KEURINGSVERSLAG VAN ELEKTRISCHE INSTALLATIES OP LAAGSPANNING EN OP ZEER LAGE SPANNING (BOEK 1 – KB 03/10/2024) – ALGEMENE DIRECTIE ENERGIE - HUISHOUDELIJKE INSTALLATIE

Basis van het onderzoek: Controlebezoek van een oude huishoudelijke elektrische installatie van een wooneenheid bij verkoop volgens boek 1: Deel 8 hoofdst. 8.4. afd. 8.4.2

Dossiernr: KEA2601478
Verslagnr: KV24626-WPE

Installatie
Huishoudelijke installatie
Brechtsebaan 268A
2900 Schoten

1. Schema volgens nota 70 van FOD economie

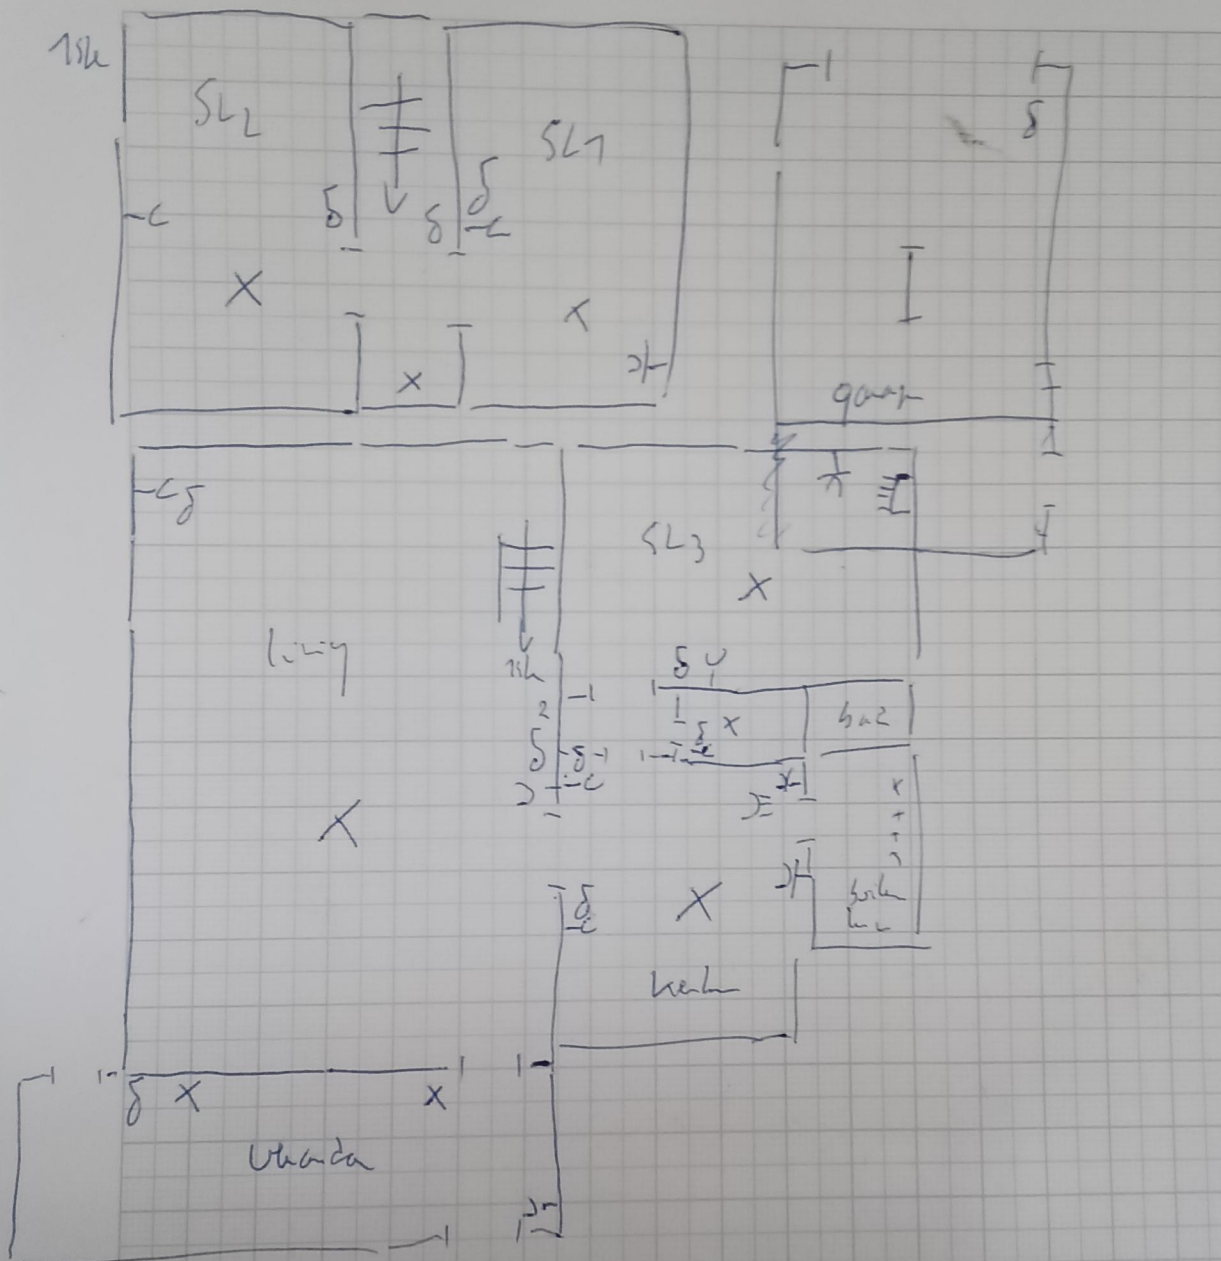
- A001: Eendraadsschema's, of indien nodig meerdraadsschema's, van de installatie zijn te voorzien. (3.1.2.1., 9.1.1, 9.1.2.)
- A002: Situatieplannen van de installatie zijn te voorzien. (3.1.2.1)

- B013: De markering en aanduiding ter identificatie van de bedienings-, de beschermings- en de scheidingsinrichtingen van de stroombanen dient aangebracht of vervolledigd te worden. (3.1.3.1)

- B034: Het gebruik van contactdozen zonder kinderbeveiliging is niet toegestaan. (4.2.2.3/5.3.5.2)
- D002: Een aarding verwezenlijken overeenkomstig de voorschriften. (5.4.2.1)

- D011: Geen mogelijkheid tot meten van de aardingsweerstand. (5.4.2.1.c.2)
- E002: De isolatieweerstand van de kring vermeld in opmerkingen, is onvoldoende. (6.4.5.1)

- F001: Een verzegelbare algemene differentieelstroominrichting dient geplaatst te worden aan het begin van de installatie. (5.3.5.3)
- F002: Een differentieelstroominrichting met een aanspreekstroom van ten hoogste 300 mA, ten minste type A, en een nominale stroomsterkte (In) van minstens 40 A moet in het begin van de installatie aangebracht worden. (4.2.4.3.b/5.3.5.3.a)

- F004: Onmiddellijk stroomafwaarts van de hoofd-differentieelstroombeschermingsinrichting, moet een afzonderlijke differentieelstroombeschermingsinrichting met een aanspreekstroom van ten hoogste 30 mA aangebracht worden voor de bescherming van installaties in badkamers en stortbadzalen, alsook van wasmachines, droogkasten en afwasmachines en gelijkaardige toestellen. (4.2.4.3.b/6.5.8.1.1)

- F016: De contactdozen die geen aardcontact hebben moeten door een differentieel-stroombeschermingsinrichting van maximaal 30mA beschermd worden. (8.2.1.6)

- G001: De beschermingsgeleider (PE) over de hele installatie verdelen. (5.4.3.6)
- G004: Contactdo(o)s(zen): de aardingspen dient aangesloten te worden op de aarding van de installatie. (4.2.3.2)
